**Avis de la mission régionale
d'autorité environnementale
Hauts-de-France
sur le projet immobilier logistique et industriel
sur la commune de Saint-Crépin-Ibouwillers (60)**

**Étude d'impact (tranches 1 & 2) du 12 octobre 2023
et étude de dangers (lot 1 de la tranche 1) du 28 septembre 2023**

AVIS n°2023-7571, 2023-7572, 2023-7573, 2023-7578 et 2023-7579 rendu le 16 janvier 2024 par délégation de la mission régionale d'autorité environnementale Hauts-de-France

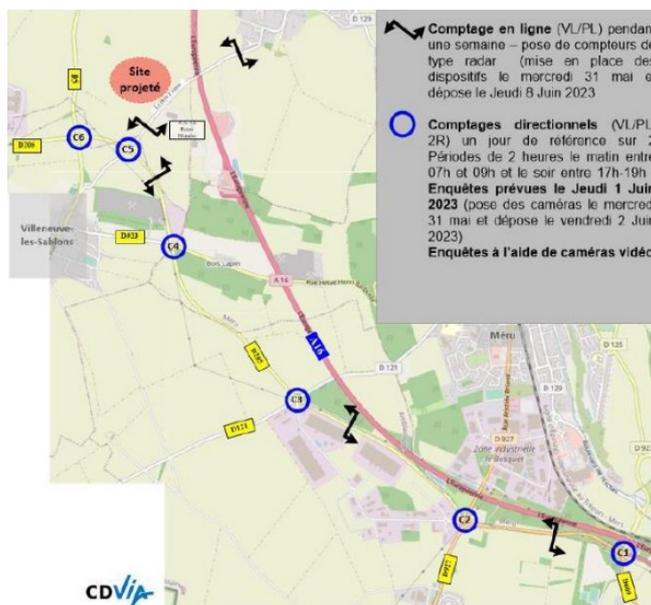
L'accès au parc des Sablons au nord et à la ZA de la Reine Blanche au sud qui s'effectuera par le carrefour giratoire en projet sur la rue du Bois de Farmin, présente des capacités qui sont jugées satisfaisantes à l'horizon 2030 par l'étude de trafic routier.
